**Bundesministerium**
Landwirtschaft, Regionen
und Tourismus
Österreichische Staubeckenkommission
MR Dipl.-Ing. Helmut Czerny

„Hochwasserrückhaltebecken Sirnitzbach“ der Stadtgemeinde Langenlois

Neufassung des Gutachtens der Staubeckenkommission auf Grund einer formalen Anpassung
des Beschlusses aus der 109. Sitzung am 18.5.2021
gemäß § 104 (3) WRG 1959
bezugnehmend auf das Ansuchen der Bezirkshauptmannschaft Krems
vom 3.12.2019 (KRW2-WA-1984/001)

Wien, 3. Sept. 2021

Abb.2: Auszug aus Plan Anlage 3, Regelprofil 1 (DA2913/B6c/HOE) Ergebnisse Rammsondierungen (DPH-SCH 08 – linkes Bild und DPH 13 – rechtes Bild)

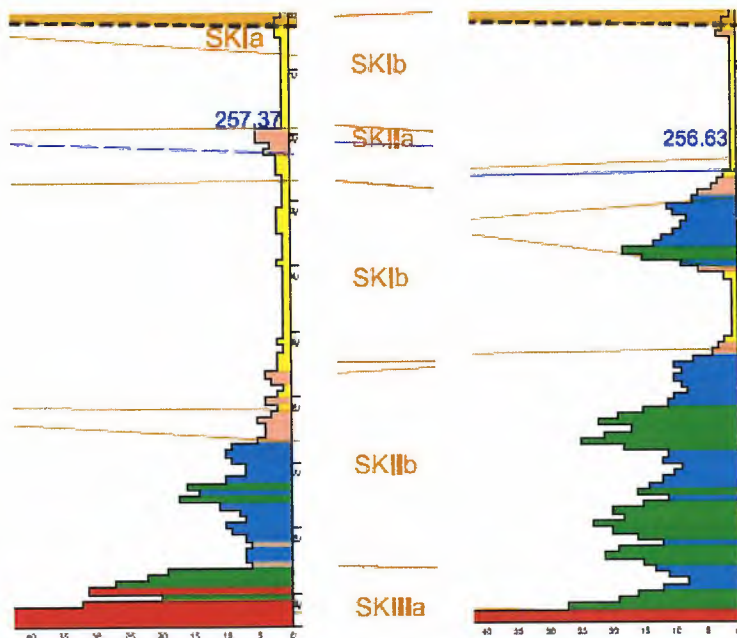
nichtbindigen Bodenschichten. Unter der Mutterbodenschicht folgen i.A. bis zu mehreren Metern mächtige bindige Bodenschichten (oberflächennah steife bis halbfeste (Schichtkomplex SKIa), darunter i.A. weiche – örtlich breiige Konsistenz (Schichtkomplex SKIb)). Darunter folgen nicht bindige Zwischenlagen (SKIIa bzw. SKIIb), die nicht in allen Aufschlüssen angetroffen wurden – z.B. Abb.2 – linkes Bild.

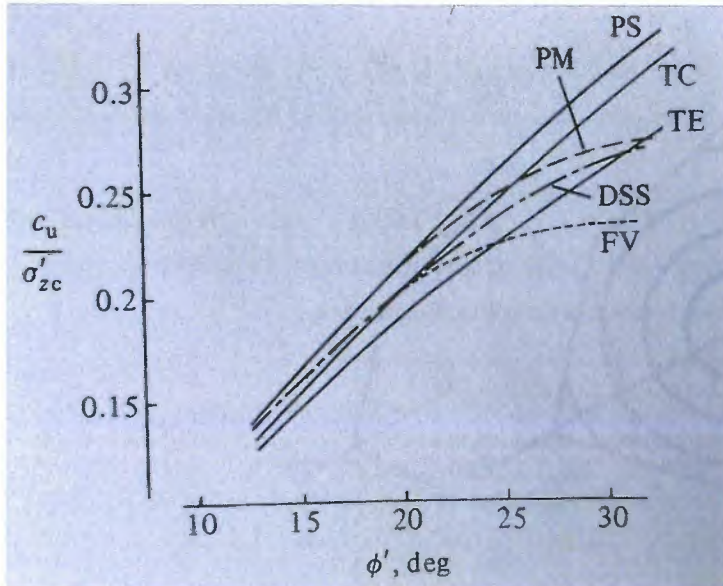
normalkonsolidierte, gesättigte Böden üblichen Werte von $c_u \sim 0,2-0,3 \times \sigma_{zc}'$. In Abb.7 ist die Bandbreite für c_u -Werte für normalkonsolidierte Böden als Funktion des effektiven Reibungswinkels, der Überlagerungsspannung und für verschiedene Spannungspfade (bzw. Versuchsmethodiken) nach D.M. Wood (Soil Behaviour and Critical State Soil Mechanics, Cambridge Univerity Press, 1990) angeführt.

25 / 40 / 55 / 70 / 80 und 90 kPa je nach Überlagerungsspannung angesetzt werden. Auf diesen Sachverhalt wird weiter unten noch im Detail eingegangen.

Diese Vorgabe wurde vom Projektanten GEO TEST in seiner Nachreichung vom Mai 2021 (Dokument „Ergänzung zum Geotechnischen Bericht – Hochwasserschutz Langenlois - Bereich 1, Rückhaltebecken Sirnitzbach, Dokument DA2913/B6f/HOE, Mai 2021“) berücksichtigt und in die überarbeiteten Standsicherheitsnachweise eingepflegt.

Abb.12: Potentielle Rutschungsbereiche 3, 4A und 4B auf der orografisch rechten (südlichen) Talflanke im „hinteren“ Stauraum (übernommen aus Beilage 45 des Geologischen Berichtes (Dokument DA2913/B6b/HAD))

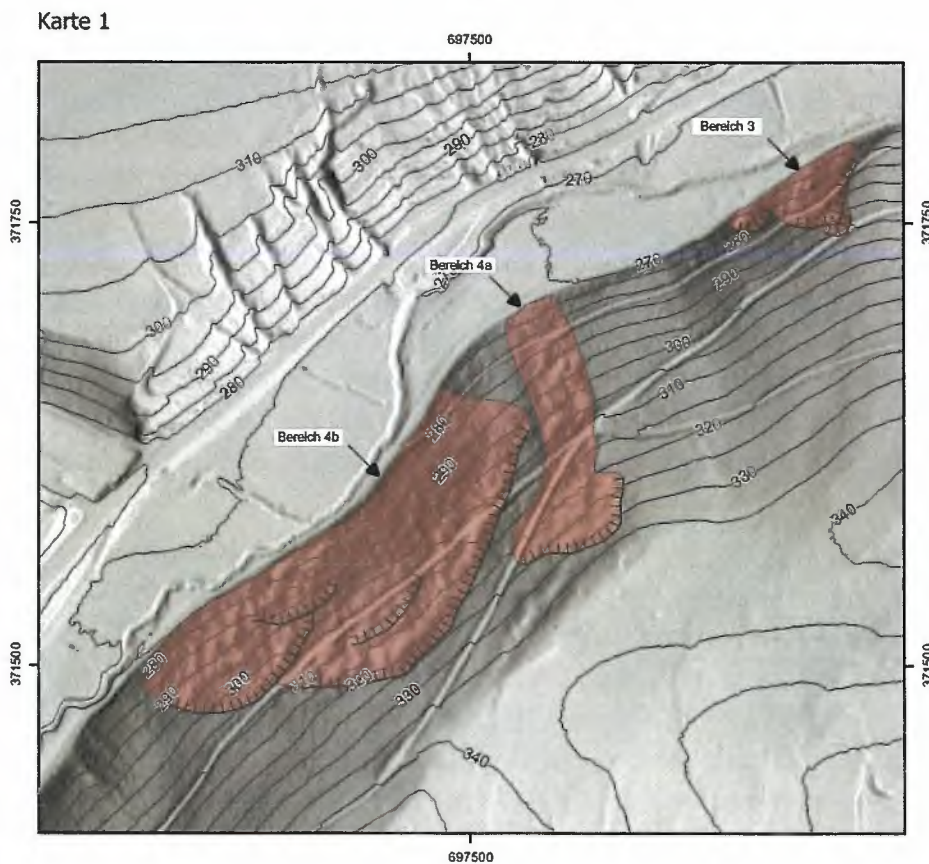
Die hinsichtlich Volumen und Einfluss auf das geplante Hochwasserschutzprojekt relevanteren Rutschungsbereiche 3, 4A und 4B, liegen ca. 650 m (Bereich 3) bzw. ca. 800 m (Bereich 4A, 4B) westlich des Dammkörpers. In diesen Bereichen könnten die Gleitfläche bis ca. 5,0 bis 10 m unter GOK reichen. Die Talsohle im Bereich 3 liegt bei ca. 268,0 bis 269,0 m und in den Bereichen 4A und 4B bei ca. 271,0 bis 275,0 m ü.A. Rutschungsbereich 4B liegt größtenteils außerhalb des Einstaubereiches. Im Versagensfall während vollem Stauraum (HQ100s = 275,00 müA, BHQ = 276,05 müA bzw. 276,25 müA) wäre bei einer ausreichend raschen in den Speicher einfahrenden Massen mit Flutwellen zu rechnen. Die genannten Bereiche sind in Abb.12 dargestellt.

Abb.13: Lage der Setzungspegel (entnommen aus DA2913/B6c/HOE, Kap.8.3.)

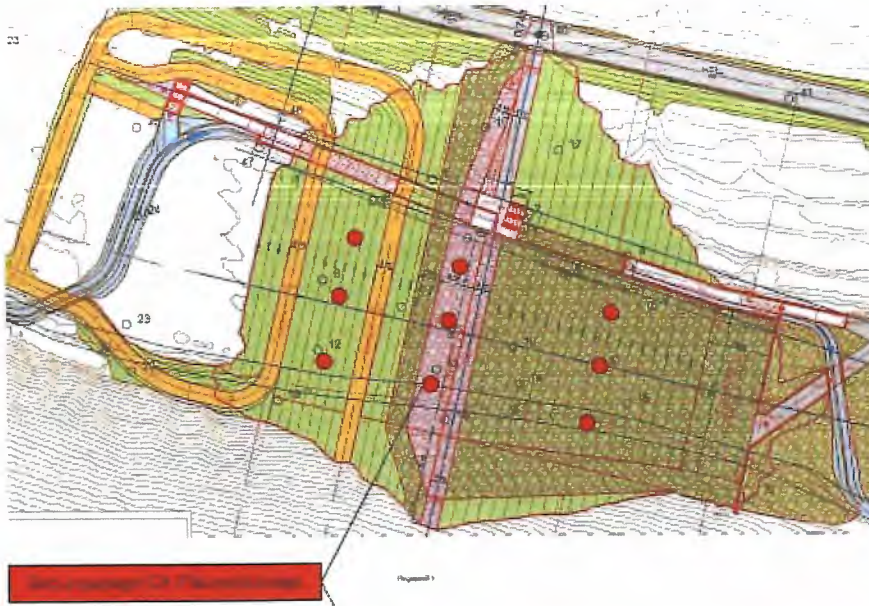
Für die Überwachung des Zeit-Setzungs-Verhaltens während der Dammschütтарbeiten, welche eine wesentliche Grundlage für die Steuerung des zeitlichen Ablaufs der Schütтарbeiten darstellt, sind laut Projekt mind. 9 Setzungspegel (Kap.8.3 in Dokument CA2913/B6c/HOE) geplant (Abb.13). Die detaillierte Beschreibung der Ausführung ist genanntem Dokument zu entnehmen.

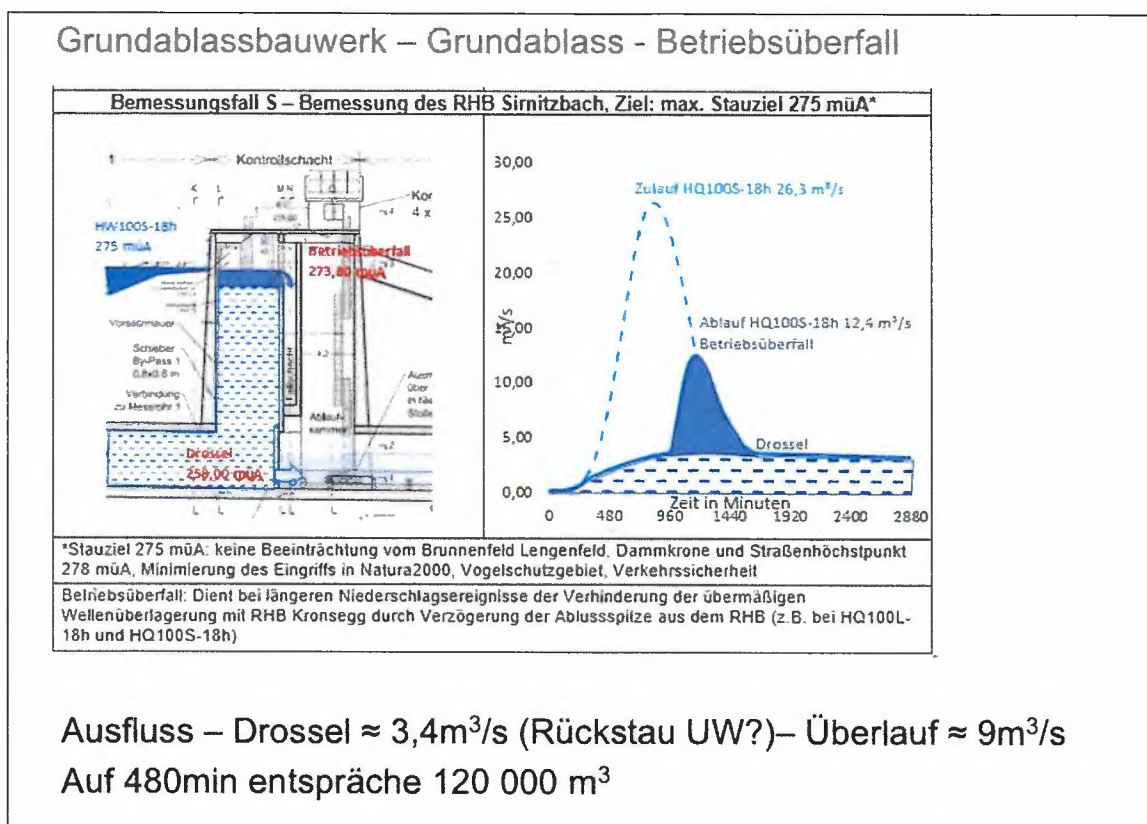
Gegenschwelle – unter Berücksichtigung der Unterwassersituation
Die Höhe der Gegenschwelle kann auf ≈1,2 m reduziert werden

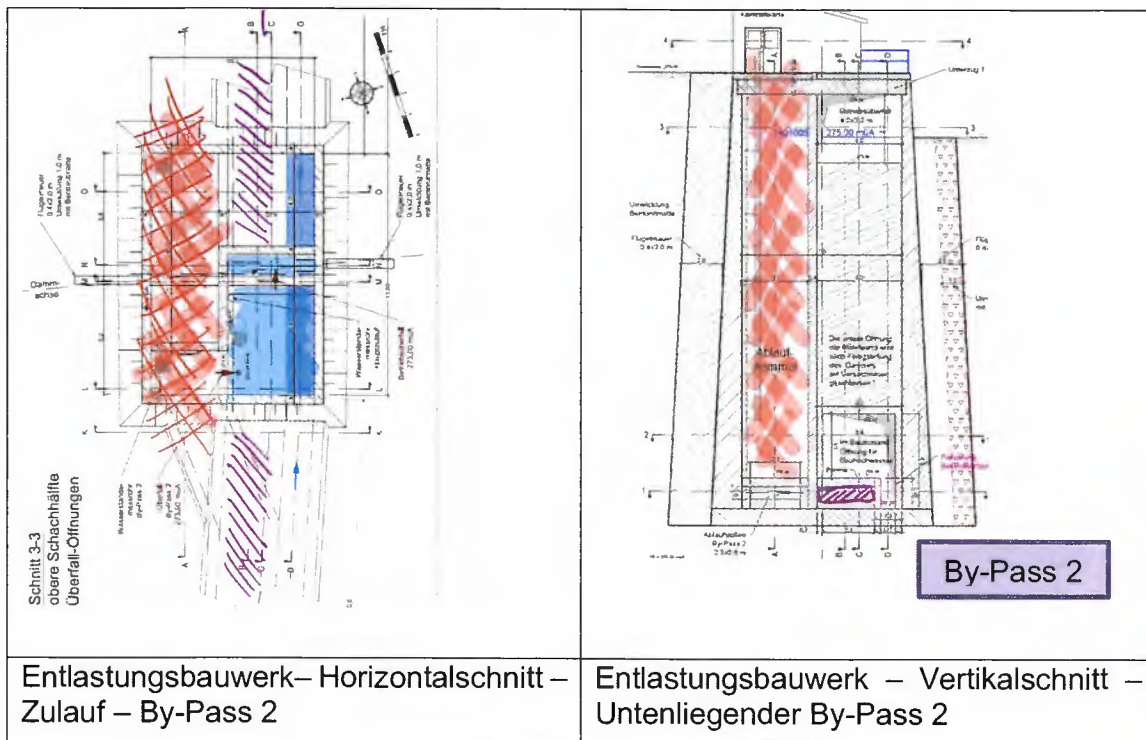
Die Funktion des Betriebsüberfalls (mit 4m Breite und maximal 1,2m Oberwasserhöhe) ist durch den Bypass 2 (Einlaufbreite von 2m zum Betriebsüberfall, welcher mit 9m³/s beaufschlagt wird) bei Verklauung nicht gewährleistet, weshalb die „Überleitung aus By-Pass2 in den Betriebsüberfall“ für den Auslegungsfall durch diese Anordnung nicht erfolgen kann.

Insbesondere ist die Funktionsweise (außer bei Revisionsarbeiten der Niederwasserrinne) des By-Pass 2 bei hohen Staulagen nicht schlüssig zusammen mit der Ausbildung des Entlastungsbauwerkes.

Der By-Pass 2 kann ohne Einbuße seiner Funktion in der bestehenden Position durch den Zu- bzw Abflussstollen und unter die Stauwand des Betriebsüberfalls - mit anschließendem Verschlussorgan sowie Be- und Entlüftung - geführt werden.
